Mission régionale d'autorité environnementale

Avis délibéré
de la Mission régionale d'autorité environnementale d'Île-
de-France sur le projet d'augmentation des capacités de
traitement de la plateforme de transfert,
déconditionnement et hygiénisation de déchets organiques
de la société Moulinot Compost et
Biogaz sur la commune de Stains (93)

N°MRAe 2021-1740
en date du 3/11/2021

Figure 3: Synthèse des zones affectées par les effets irréversibles et indirects (source : étude de danger, p. 189) et extrait correspond du plan des abords des installations Moulinot (étude d'impact p. 53)

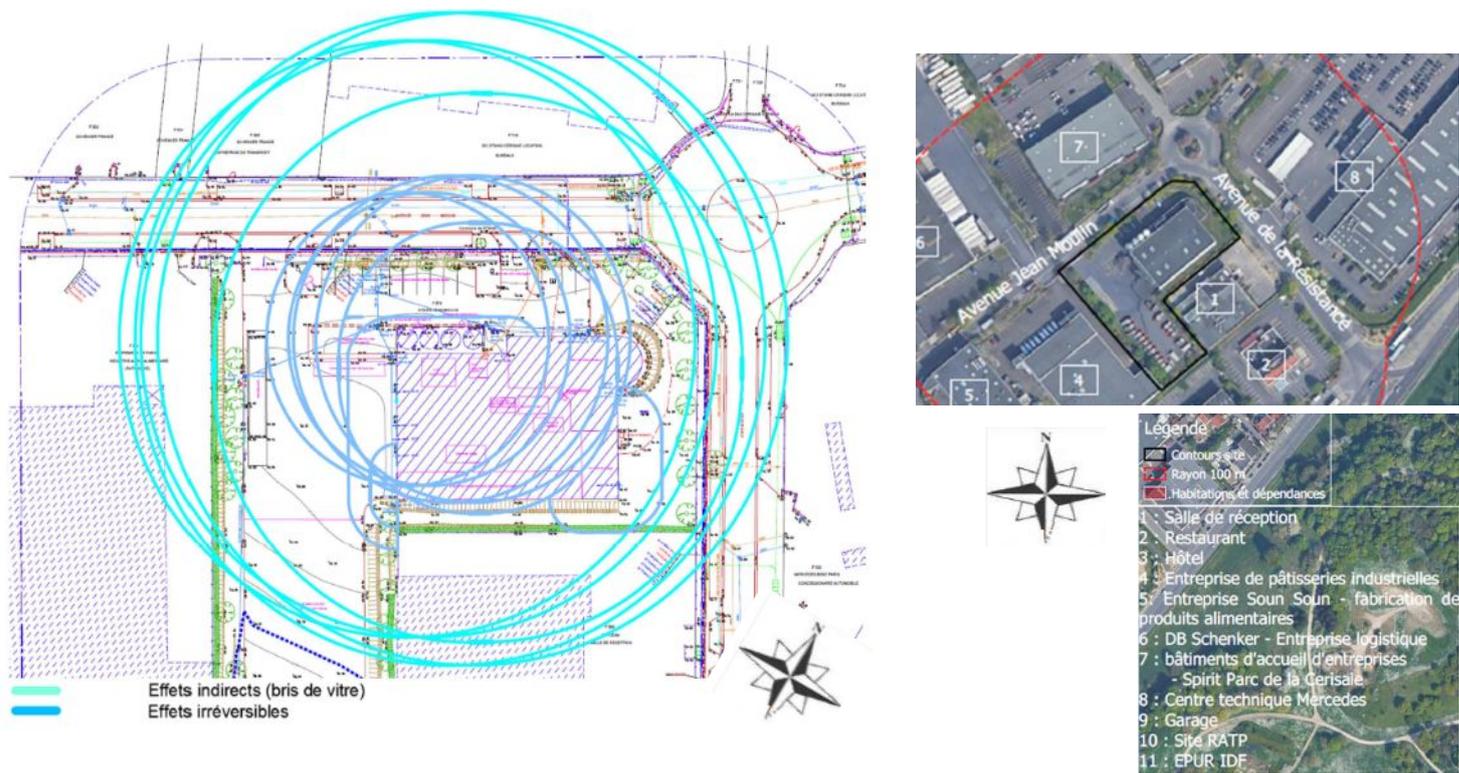
L'étude de danger conclut que les zones d'effets létaux sont contenues à l'intérieur des limites de propriété. Pour les effets irréversibles et indirects (bris de vitre) ils concernent « une faible emprise à l'extérieur du site (...) sur des axes routiers riverains (rue Jean Moulin) ». Ce risque résiduel après mise en œuvre des mesures de maîtrise des risques rend néanmoins « (...) nécessaire d'informer la collectivité locale de l'existence de zones d'effets irréversibles et indirects en dehors des limites du site », sous la forme d'un porter à connaissance « réalisé à l'issue de la procédure d'autorisation ICPE en vue d'inscrire d'éventuelles restrictions d'urbanisme autour du site ».

Pour la MRAe, l'étude d'impact doit confirmer l'absence de risques résiduels pour les établissements les plus proches, en particulier la salle de réception au sud-est, l'entreprise de pâtisserie au sud-ouest et le bâtiment d'accueil d'entreprises au nord-ouest.

(4) La MRAe recommande de confirmer l'absence de risques pour les établissements les plus proches, en particulier la salle de réception, l'entreprise de pâtisserie et le bâtiment d'accueil d'entreprises, et de prévoir le cas échéant des mesures complémentaires permettant de les réduire.

Figure 4: Localisation des sources principales d'odeurs de l'installation (source : étude d'impact, p. 21)

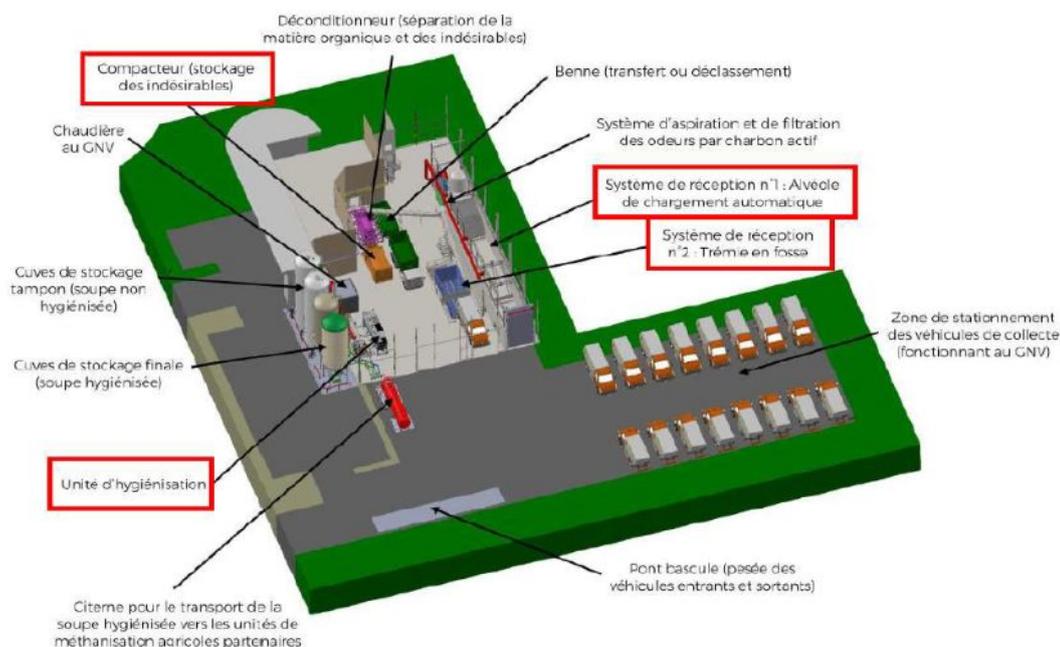
Elle recommande ainsi, prioritairement, « d'extraire les airs process au plus proche des émissions sur le Toploader, la trémie de réception et surtout l'évent hygiénisateur qui présente un potentiel odeur élevé (...) ». Elle note également « la présence de fumée/vapeur s'échappant par l'évent mais à des vitesses trop faibles pour être mesurées. Il est donc fortement probable que le flux d'odeur émis à l'air ambiant est plus important que celui calculé et que la suppression de cette source par extraction vers un traitement d'air fera baisser significativement les concentrations d'odeurs des airs d'ambiances ».

La MRAe prend note de l'engagement du maître d'ouvrage sur cet enjeu et des mesures prévues, qui devraient permettre d'améliorer sensiblement la situation de départ. Compte-tenu de la sensibilité de l'enjeu pour les riverains immédiats mais également pour les quartiers plus résidentiels à proximité et, le cas échéant, les secteurs du parc de la Courneuve les plus proches, et au-delà du suivi régulier dont il est prévu la mise en place par capteurs, il pourrait être intéressant de recourir à un suivi de perception, par le recours notamment à des « nez » et/ou un dispositif de recueil des doléances du voisinage.

(7) La MRAe recommande de :

- confirmer la mise en œuvre et l'efficacité du système de traitement des odeurs dans le dossier soumis à enquête publique ;
- mettre en place, outre le suivi régulier des odeurs réalisé par capteurs et expertises spécialisées, un suivi de leur perception et de l'expression des riverains auprès du voisinage immédiat et des secteurs résidentiels ou récréatifs situés à proximité.
